改善箇所説明図

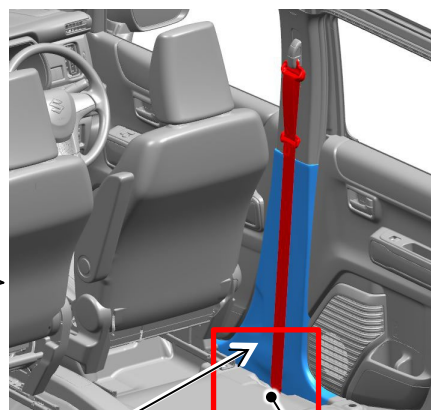
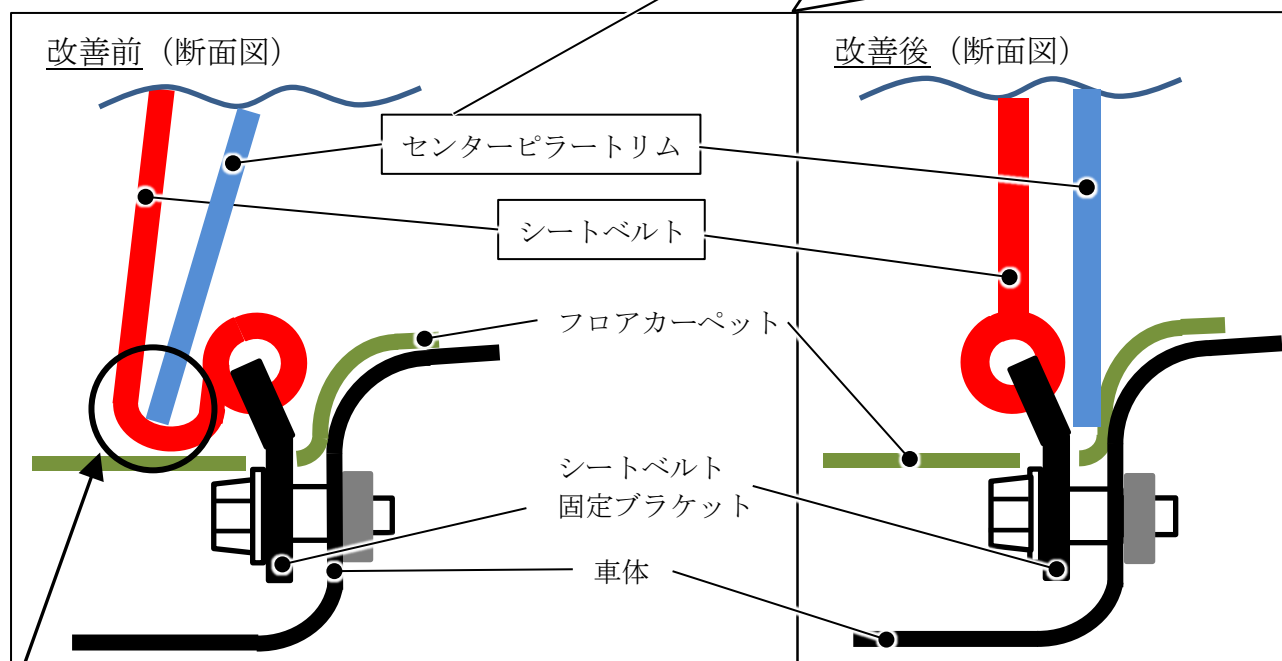
基準不適合発生箇所

フロントシートベルトにおいて、組立指示が不適切なため内装部品のセンターピラートリムに挟まれ、当該シートベルトがたるんで組み付けられているものがある。そのため、衝突時にベルトのたるみ分が引き出されることで、乗員拘束が遅れて怪我の程度が大きくなるおそれがある。

全車両、フロントシートベルトを点検し、たるんで組み付けられているものは正規の位置に修正する。

識別： IDプレートに白色のシールを貼付する。
